Modulo per la presentazione delle osservazioni per i piani/programmi/progetti sottoposti a procedimenti di valutazione ambientale di competenza statale

ID: Codice procedura (ID_VIP/ID_MATM): 12691

“Progetto di un impianto eolico denominato “Pitigliano” ubicato nei comuni di Pitigliano (GR) e Sorano (GR) costituito da 20 (venti) aerogeneratori di potenza nominale 7,0 MW per un totale di 140,0 MW con relative opere connesse ed infrastrutture indispensabili”

TESTO DELLE OSSERVAZIONI

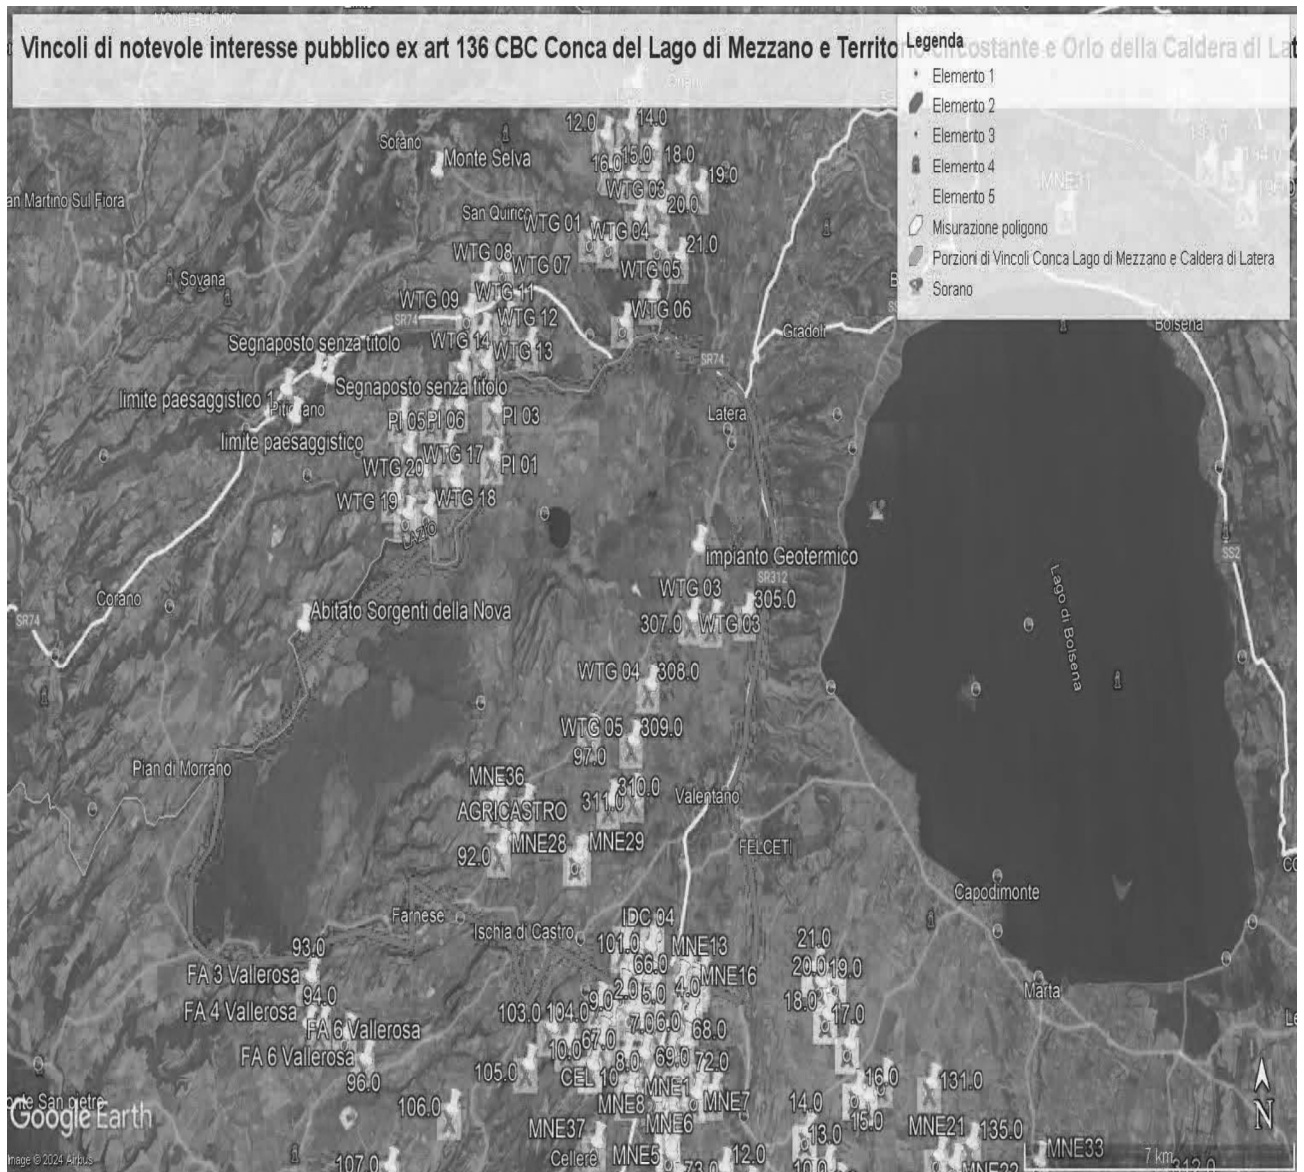
Al contrario si evidenzia che l'impianto eolico industriale citato non solo ricadrebbe con tutti e 20 gli aerogeneratori all'interno delle fasce di rispetto di 3 km di due vincoli paesaggistici di notevole interesse pubblico esistenti nella Regione Lazio e con una parte di essi nel vincolo paesaggistico del Centro abitato di Sorano (GR) quindi in aree non idonee all'installazione di impianti di energia rinnovabile. Addirittura, alcuni aerogeneratori sarebbero ubicati a poche centinaia di metri dai perimetri dei due vincoli paesaggistici laziali ex art 136 del CBC.

Come è illustrato nell'immagine si ribadisce che l'impianto industriale "Pitigliano" ricade completamente all'interno delle fasce di rispetto dei due vincoli di notevole

interesse pubblico e lambisce quelle di un terzo vincolo e quindi come affermato dal Consiglio di Stato nelle sentenze citate, l'impianto è insediato in area non idonea ai sensi dell'art. 20 comma 8 lettera c quater del D.Lgs. n. 199/2021 e ss.mm.ii al contrario di quanto sostiene la proponente.

IMMAGINE n. 2 Impianto eolico industriale “Pitigliano” e distanze aerogeneratori dai Vincoli della Conca del Lago di Mezzano...

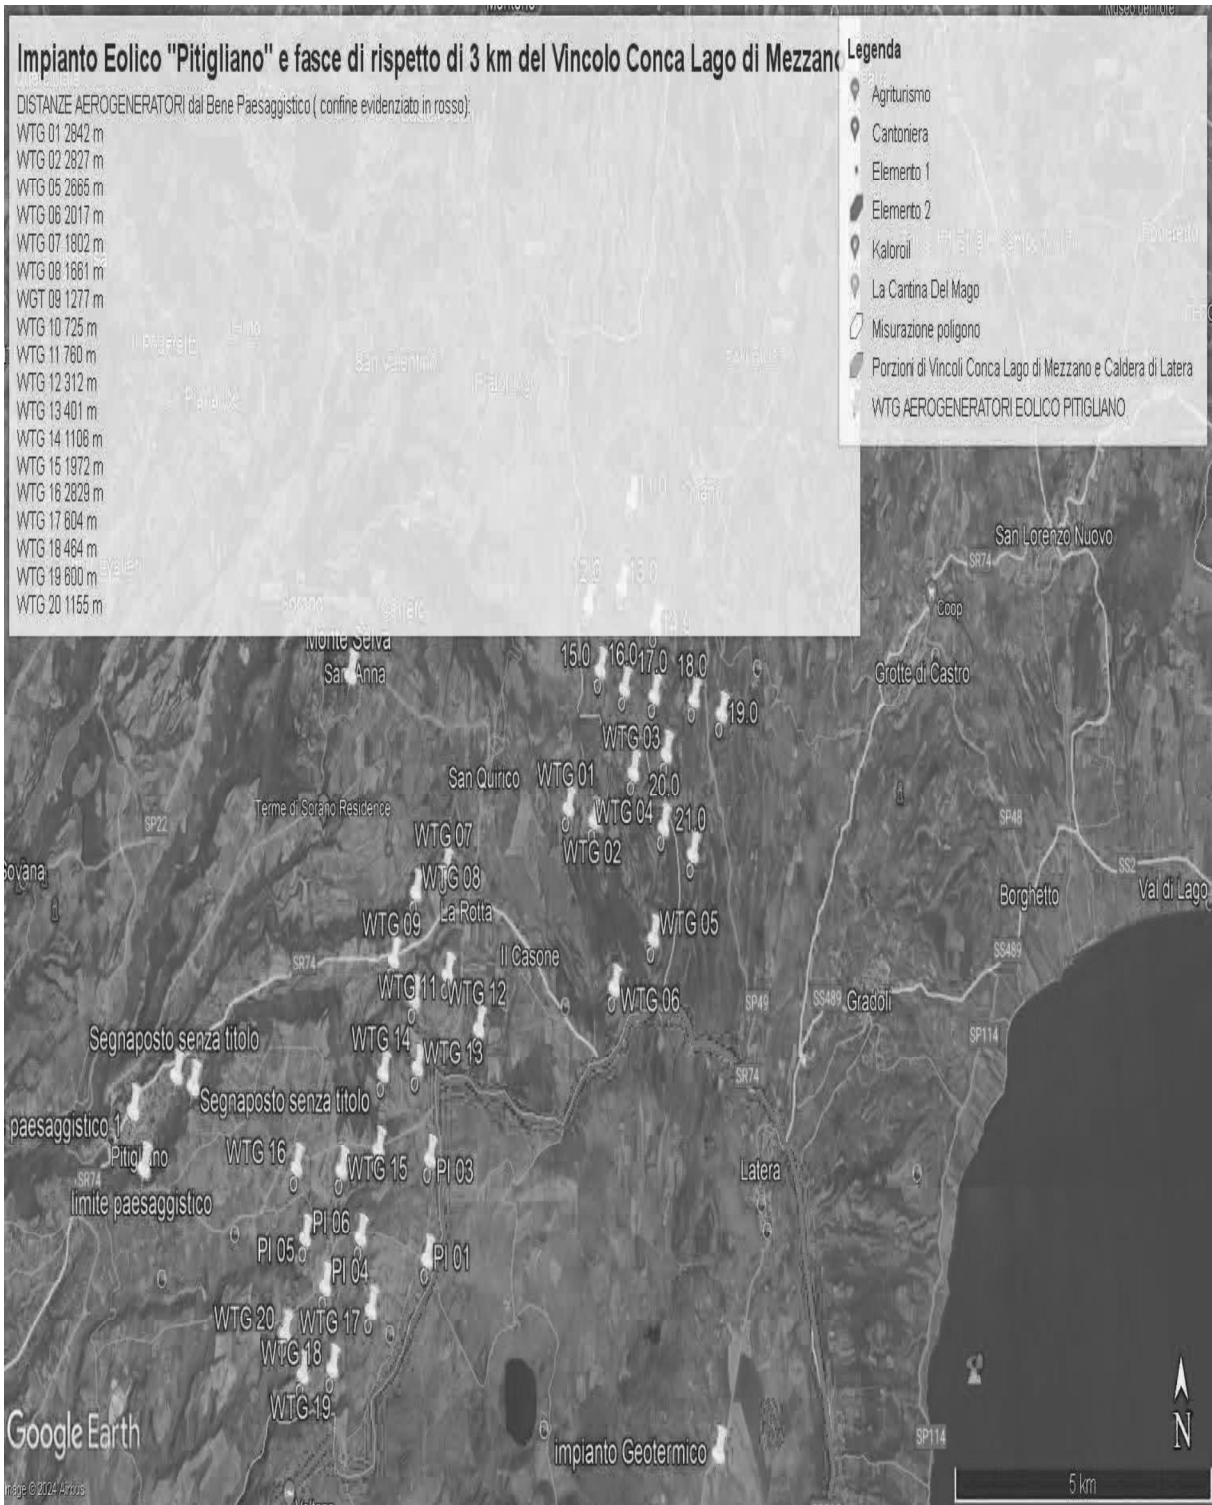
Inoltre, come sostiene la Proponente parte dell'impianto si verrebbe a trovare a 3,5 km dal centro abitato di Sorano. Infatti, tre degli aerogeneratori WTG 08, 09, 10 sono addirittura all'interno delle fasce di rispetto dei 3 km del suo vincolo paesaggistico di notevole interesse pubblico ex art 136 del CBC. Si evidenzia che così si crea
